Zeitschrift: **Schweizer Ingenieur und Architekt**

Band (Jahr): **106 (1988)**

Centre de rencontres, de spectacles et de loisirs à Moutier BE

1er prix (24 000 Fr.) M. Schlup, Bienne; collaborateurs: **Bernard Gfeller, Hector Kunz**

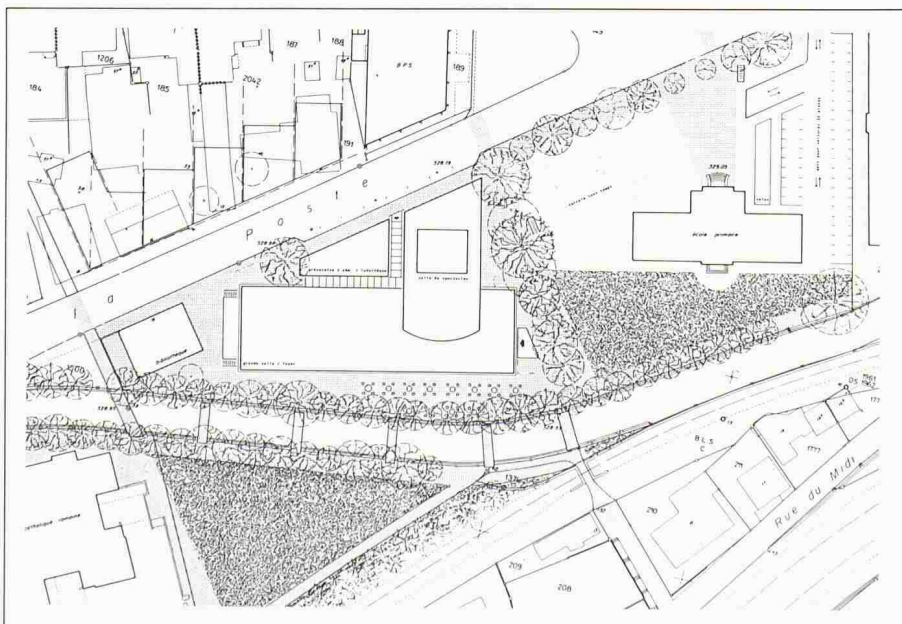
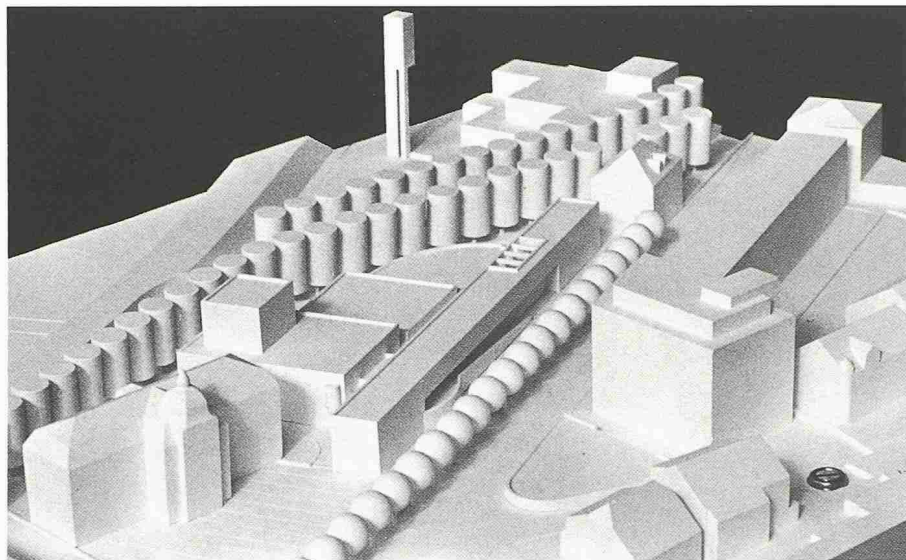
Le projet prend en compte l'espace délimité par l'avenue de la Poste et par le remblai BLS. Un réseau de ponts intègre le parc de l'église aux espaces extérieurs du centre. Le volume de la tour de scène vient habilement compléter l'enveloppe spatiale de la place à son angle Sud-Ouest. La composition volumétrique extrêmement simple respecte l'échelle et l'ordonnance de la ville. D'autre part, le projet reconnaît les valeurs distributives différenciées de l'avenue de la Poste et de la place. La forme architecturale permet une identification facile des éléments du programme et joue sur un contraste entre un système multifonctionnel et souple d'une part et l'écrin fixe du théâtre d'autre part. L'expression de certaines façades reste schématique.

L'entrée principale s'ouvre de façon heureuse sur le préau Sud de l'école aménagé en parc. La disposition des salles situées toutes deux au rez-de-chaussée est bien résolue. L'ouverture de l'accueil, du foyer et de la grande salle sur les rives de la Birse et le parc est bienvenue. La forme, l'organisation et la desserte des locaux annexes n'atteignent pas la qualité du reste du bâtiment.

2e prix (10 000 Fr.): **Carnal-Lauquin-Menthonnex SA**, Lausanne, **Francis Carnal**; collaborateurs: **Antoine Menthonnex**, **Philippe Gossin**

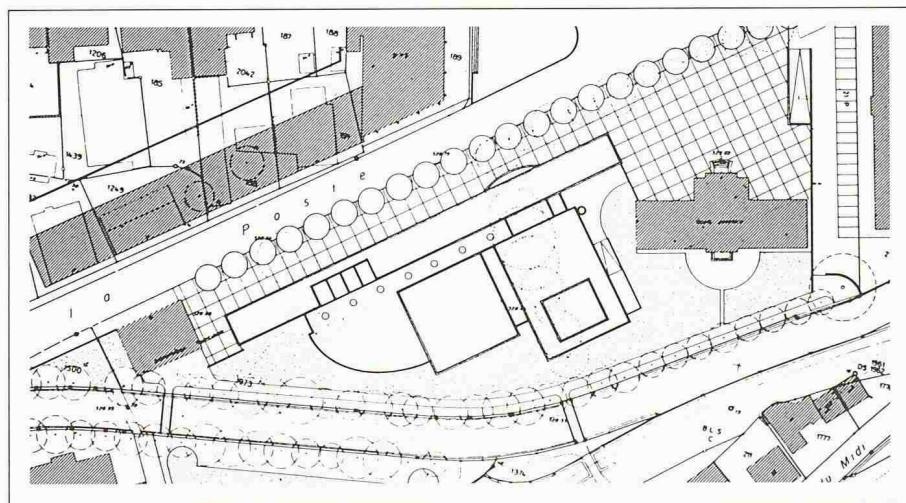
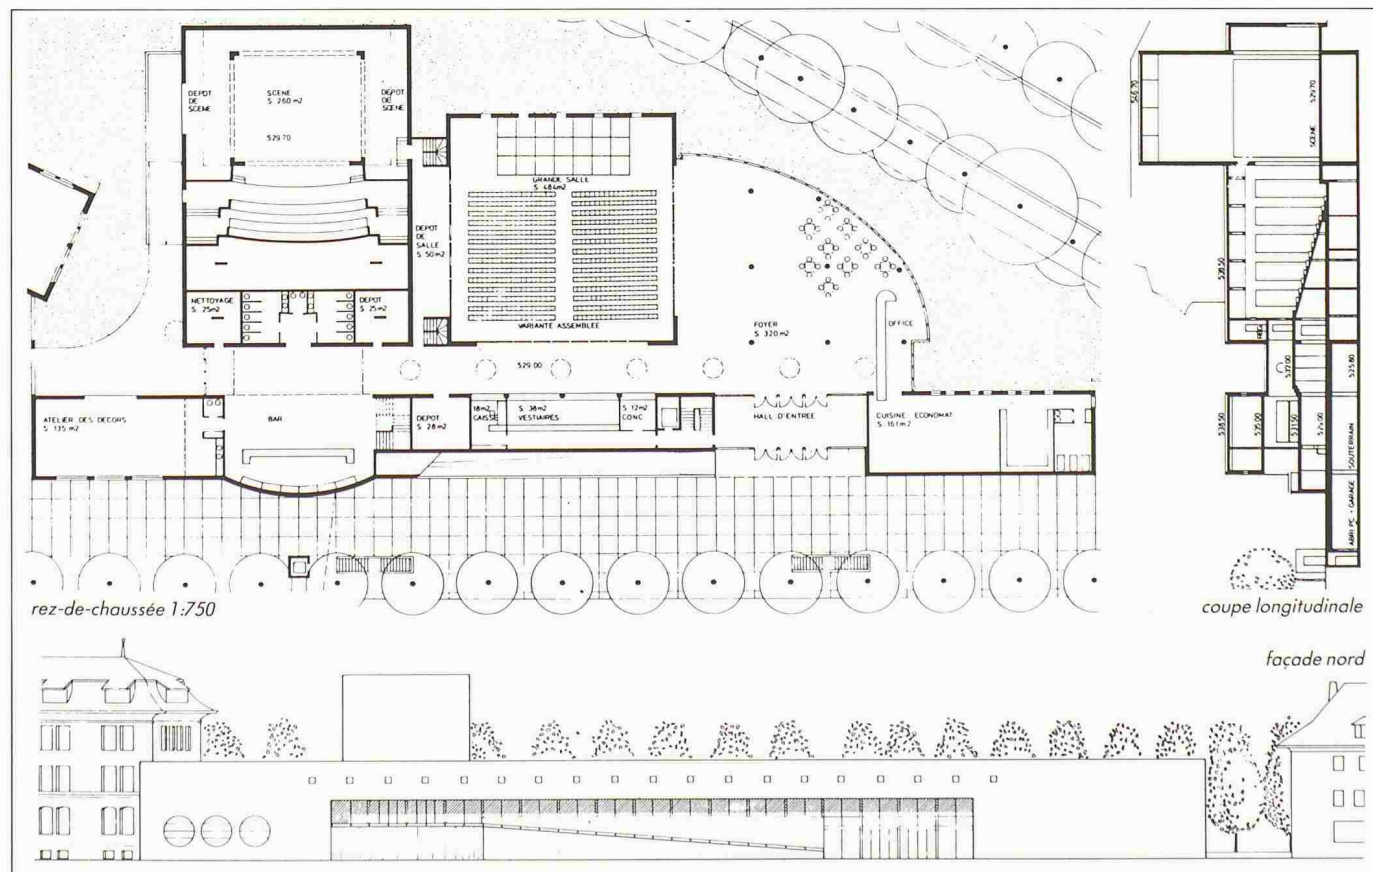
La volonté de prolonger l'avenue de la Poste, par une implantation linéaire, en retrait, qui s'étend jusqu'à la place, permet une bonne liaison entre le préau Nord et l'accès principal. Cependant la proximité du volume du collège engendre un espace résiduel difficilement acceptable. Les espaces extérieurs entre la Birse et le centre sont peu intéressants, par contre le parc au Sud du collège est bienvenu. La disposition volumétrique différenciant espace servant et espace servi est très claire.

L'entrée principale est bien située et dégagée, grâce au recul de l'alignement du bâtiment. La transparence à travers le foyer sur les rives de la Birse et le parc est agréable.

Il n'est tiré aucun profit du positionnement des deux salles au rez-de-chaussée. L'accès à la salle de spectacles aurait en effet pu être assuré à ce niveau. Mais paradoxalement, il faut, pour accéder à celle-ci d'abord monter à l'étage par un long couloir et un escalier caché à l'intérieur ou par une rampe complètement à l'extérieur.

3e prix (9000 Fr.): **Marcel Eschmann**, Moutier; collaborateur: **Pascal Eschmann**

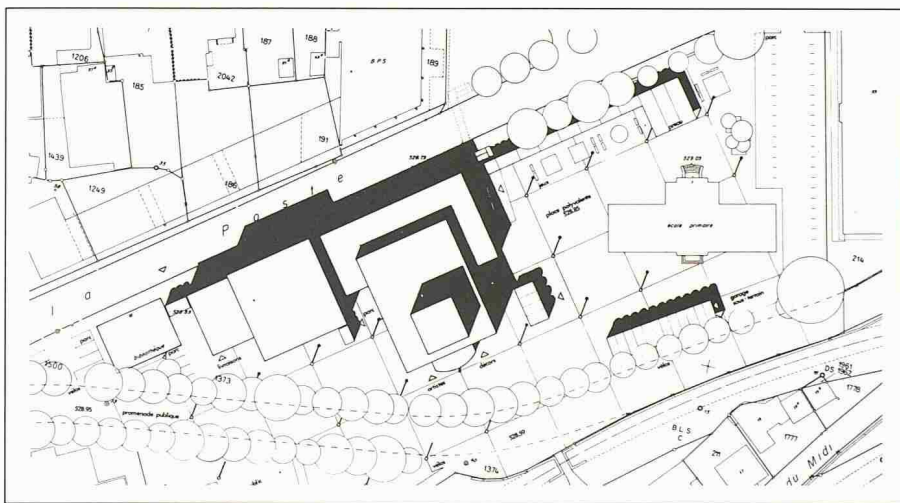
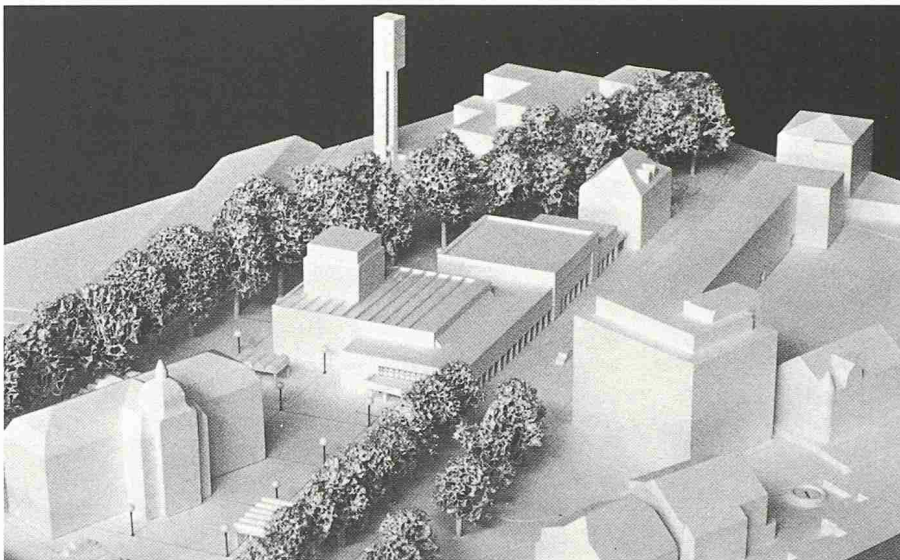
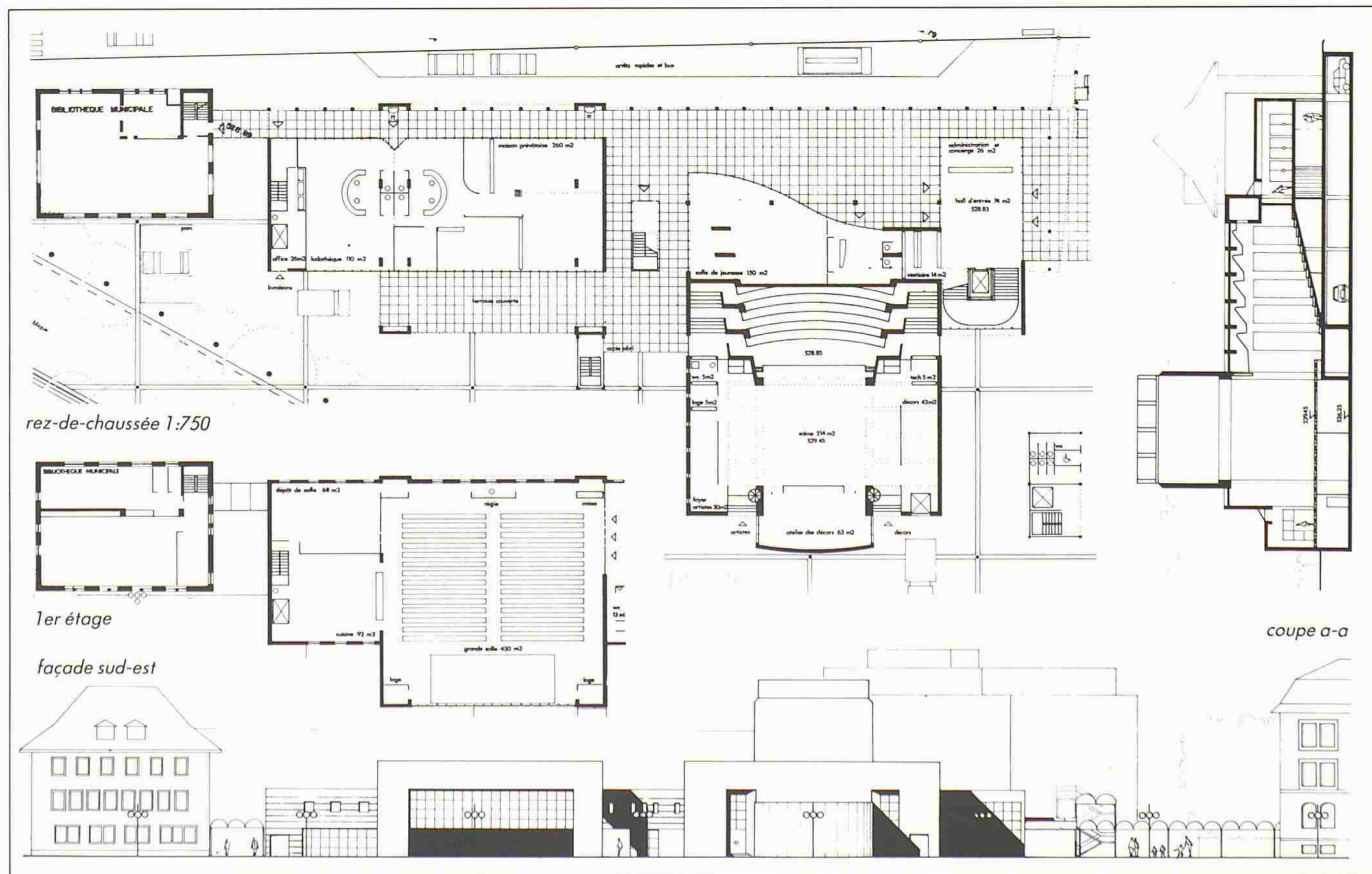
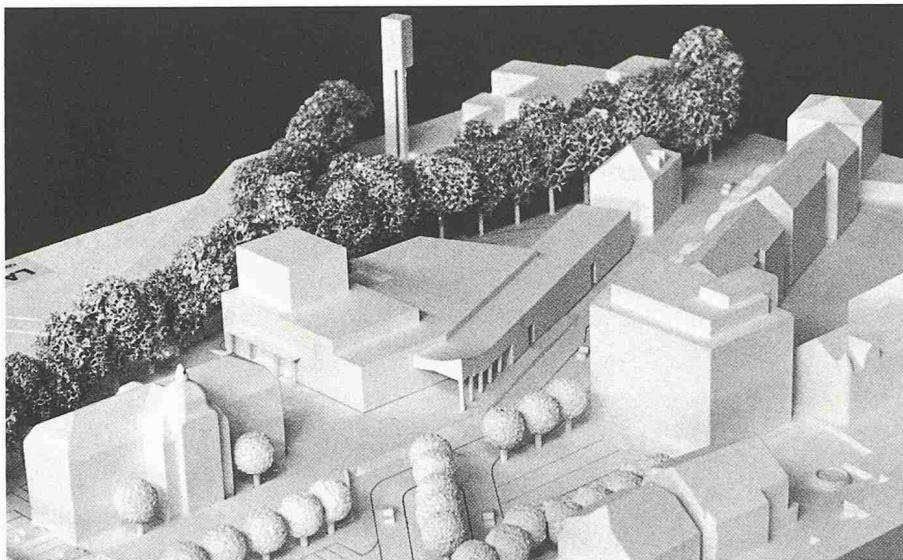
Par sa proposition au Nord de l'avenue de la Poste et par l'implantation du centre culturel au Sud de celle-ci, l'auteur veut fortement renforcer cet axe et le prolonge par un portique à travers la place. Compte tenu des contraintes du programme, la couverture de la Birse n'a aucun sens et, en l'occurrence, n'est pas exploitée du tout. La volumétrie est modeste, relativement simple et articulée. L'ensemble de la distribution des accès sous portique est en contradiction avec leur expression architecturale; la position du volume d'entrée est problématique. L'expression répétée en façade de pseudo cadres n'a aucun rapport ni avec les fonctions porteuses ni avec le système d'accès.

La cage d'entrée aux deux salles est étriquée par rapport à la dimension donnée à l'entrée de la salle de jeunesse et à celle de la ludothèque. La deuxième entrée qui doit permettre une utilisation simultanée des deux salles rend en outre la situation d'accès confuse. L'aménagement de l'espace intérieur de la salle de spectacles est trop rigide et lourd. Le foyer commun aux deux salles est insuffisant.

4^e prix (8000 Fr.): **Etienne Chavanne**, Moutier, collaborateur: **Daniel Leuenberger**

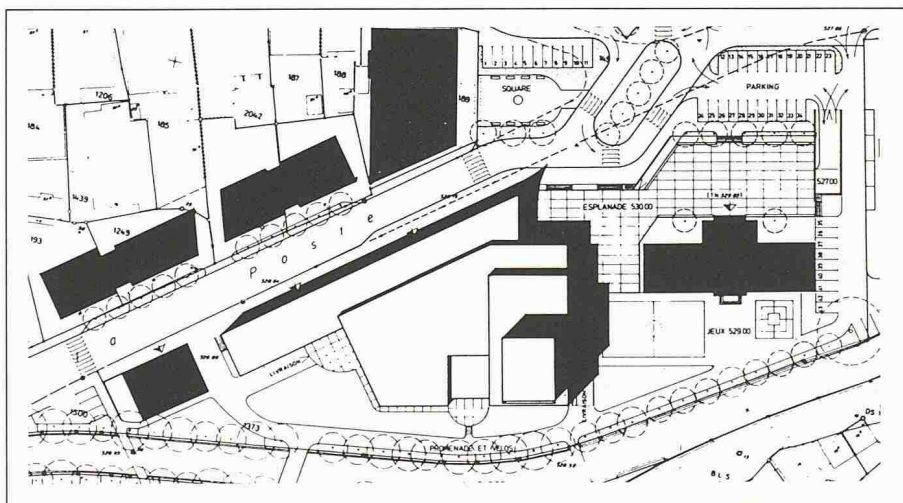
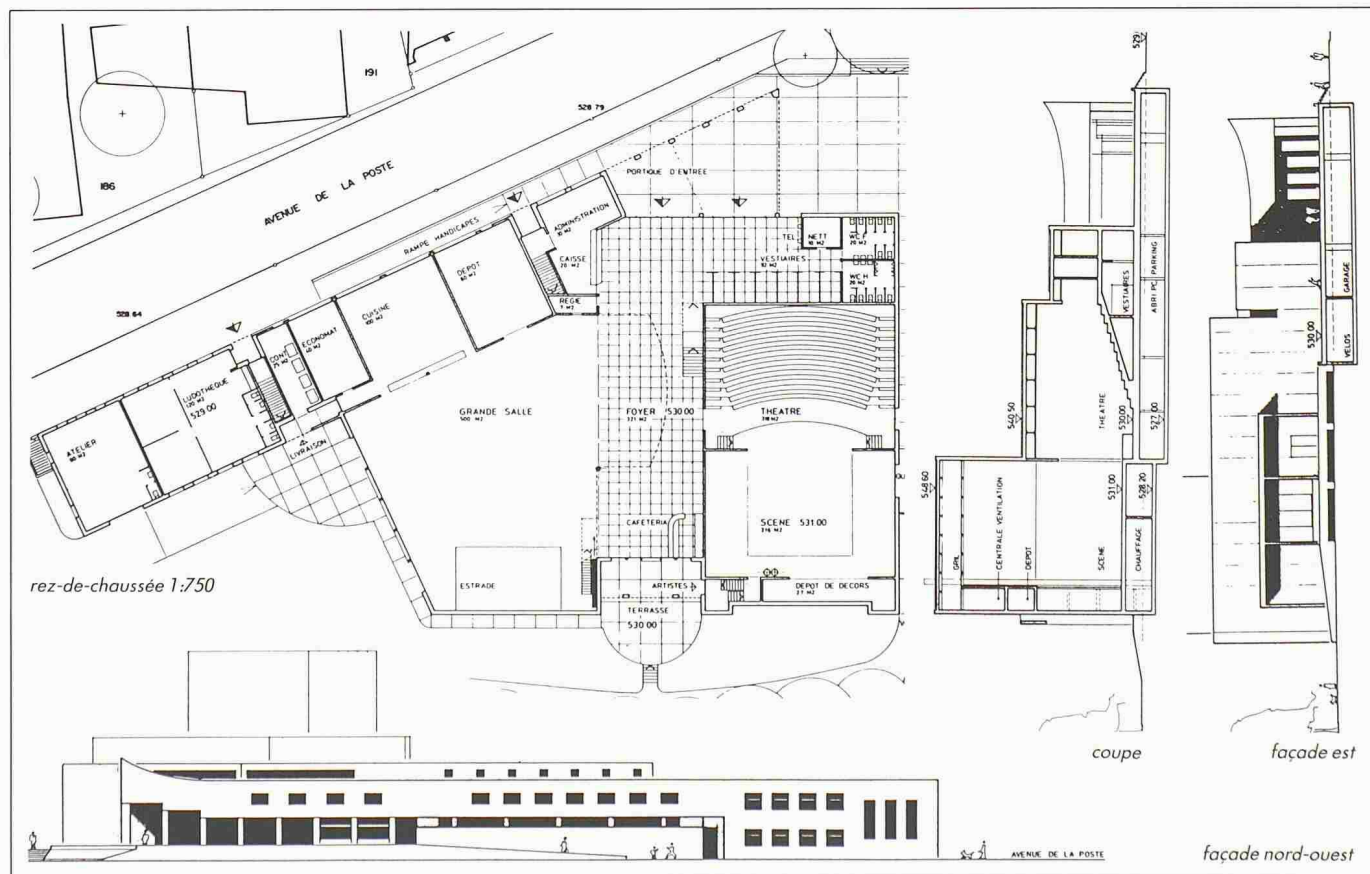
La volumétrie au Nord et au Sud de l'avenue de la Poste renforce cet axe jusqu'à l'entrée de la place. Cette intention est contre-dite par les aménagements confus des circulations, des parkings, des plantations et de l'esplanade. Si cette dernière permet une séparation nette des véhicules et des piétons, par contre ses rapports avec le socle du collège ne sont pas acceptables. La plupart des espaces dégagés le long de la Birse ne sont malheureusement utilisés que pour des fonctions de service. La volumétrie générale, quoique d'échelle modeste, est banale et mal articulée dans ses différentes parties.

Si l'entrée principale est bien perçue de l'extérieur les dégagements en revanche sont étriés dès qu'on a passé la porte. Les deux salles situées au rez-de-chaussée constituent une solution intéressante. Le foyer assurant la liaison entre ces deux salles, s'ouvre agréablement sur l'extérieur. La salle de spectacles est bien conçue. La forme de la grande salle est en revanche fortuite. L'exploitation simultanée des deux salles est gênée par le vide du foyer.

5e prix (7000 Fr.): **Architrave**, Delémont;
collaborateurs: **Henri-Robert Charrue**,
Gérard Wuthrich, Aurèle Calpe

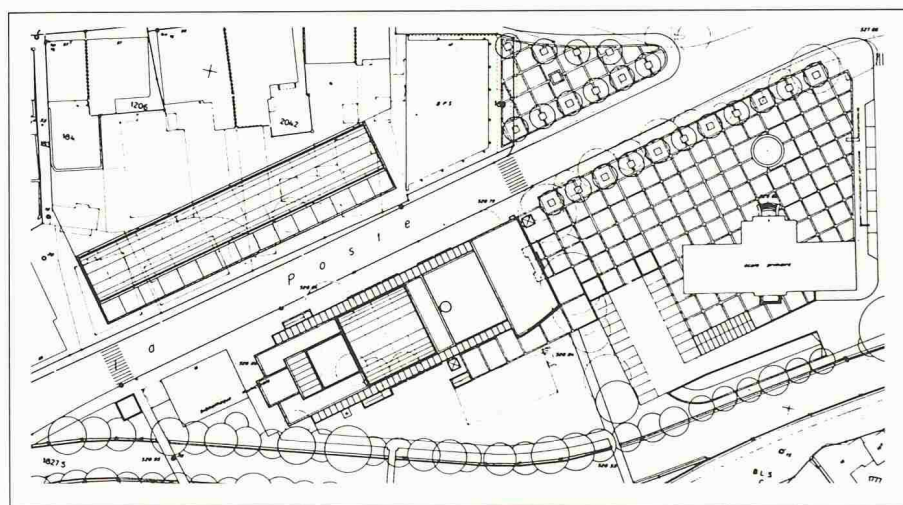
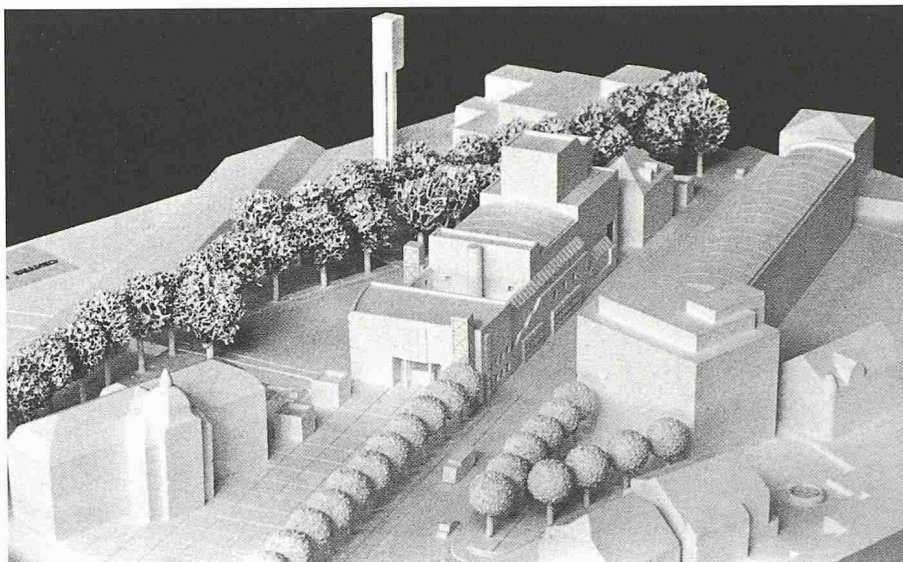
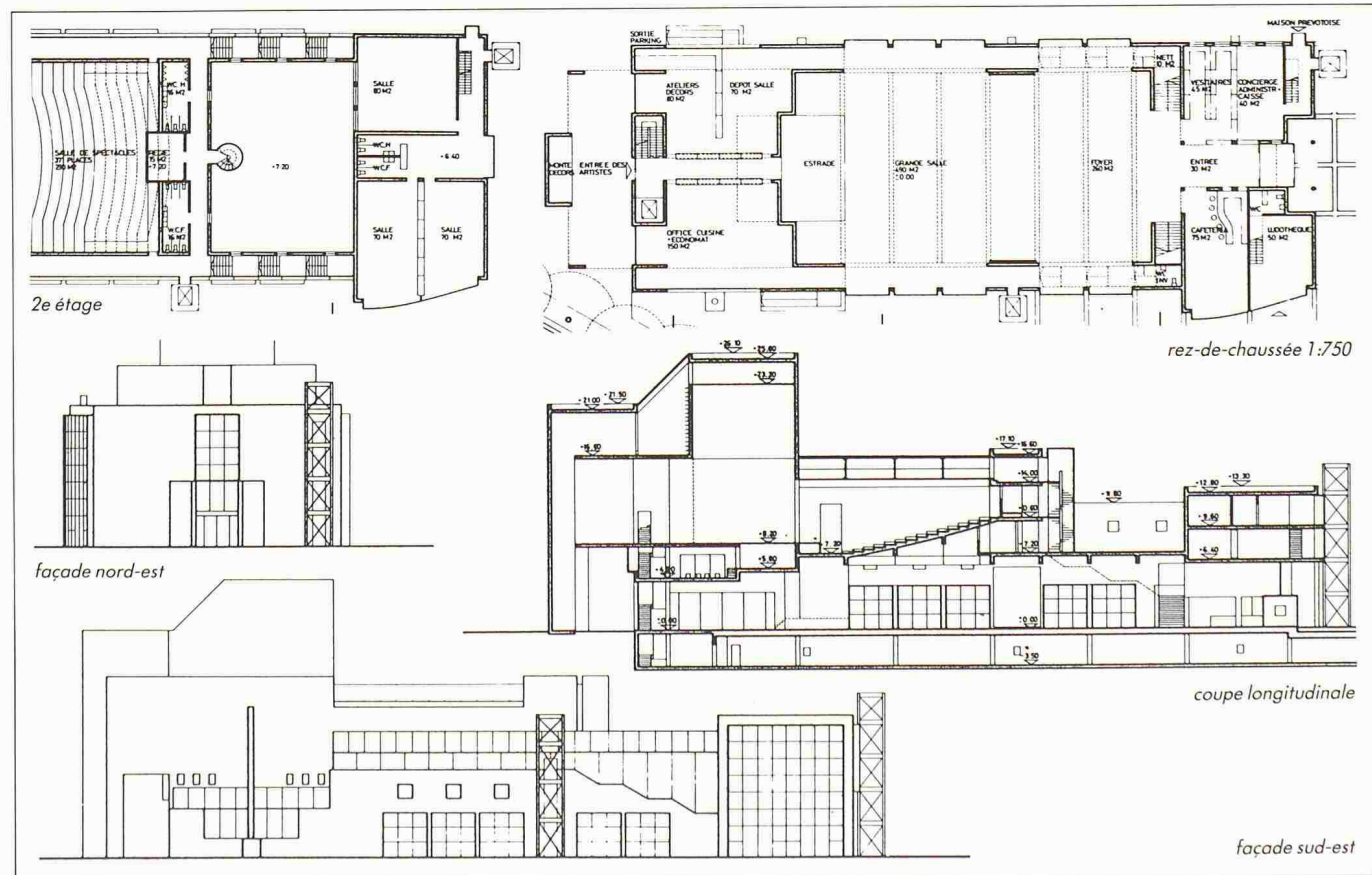
Le parti de renforcement de l'avenue de la Poste, prolongé au travers de la place par des plantations, est clair; le préau Nord de l'école devient l'espace principal d'accès. Le traitement égal du front de rue et de la façade côté Birse ne tient pas compte des caractères spécifiques de ces espaces. La disposition de l'entrée de la Maison Prévôtise est mauvaise. La volumétrie est écrasante; les rapports de masses avec la bibliothèque et l'église sont hors d'échelle. L'ensemble est grandiloquent et ne dialogue pas avec la ville.

Les deux salles superposées fonctionnent bien. Le plafond «en voûte» de la salle de spectacles rend toutefois difficile son accès pour l'équipement scénographique. Le foyer constitue un prolongement logique et facilement exploitable de la grande salle. En revanche l'accès à la salle de spectacles est trop long. L'entrée principale, bien située dans l'axe du bâtiment et donnant sur le préau Nord de l'école, manque d'ampleur.
